Varðar: Grensásvegur 1, (fsp) breyting á deiliskipulagi

Skoðuð var fyrirspurn Fasteignafélagsins G1 ehf., dags. 3. janúar 2023, ásamt bréfi, dags. 3. janúar 2023, um breytingu á deiliskipulagi Skeifunnar vegna lóðarinnar nr. 1 við Grensásveg sem felst í að í stað avinnurýma á jarðhæð verði gerðar tvær íbúðir vestan megin sem snúa að garði, samkvæmt uppdr. Guðmunds Gunnlaugssonar arkitekts, dags. 22. desember 2022.

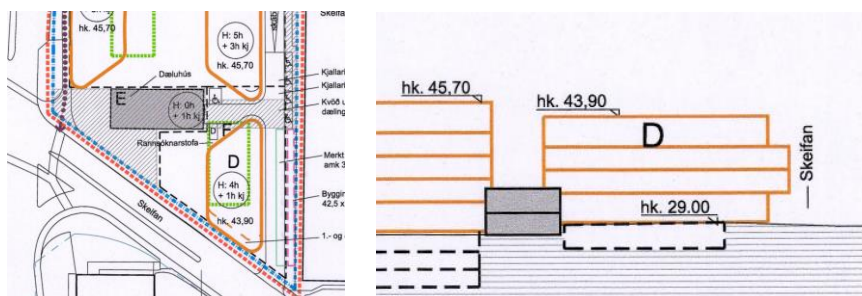
Umsögn: Samanber ofangreint er lögð mikil áhersla á það í deiliskipulagi að 1.hæð sé til almennra nota og að ytri og innri rými tengist vel og séu nýtt eins og kostur er til þess að auka við sameiginleg gæði svæðisins. Eins og sjá má af grunnmynd og skilmálum þá er stefnt að því í framtíðinni að dæluhúsið verði nýtt fyrir verslun og þjónustu. Það sem styður ennfrekar við það er að rýmið milli hússins og götunar myndar gott rými/torg sem æsilegt er að stutt geti við þá starfsemi og eða verið nýtt sem svæði til útiveru.

Ekki þykir því æskilegt að rými sem snúa til vesturs og norðurs í húsi D séu nýtt fyrir íbúðir þar sem það kallar á aðrar þarfir svo sem sérafnotarými/fjarlægð vegna einkanota íbúða og birtuskilyrði.

Niðurstaða: Ekki er fallist á br á deiliskipulagi m.v. fyrirspurnina, samanber umsögn hér að ofan.
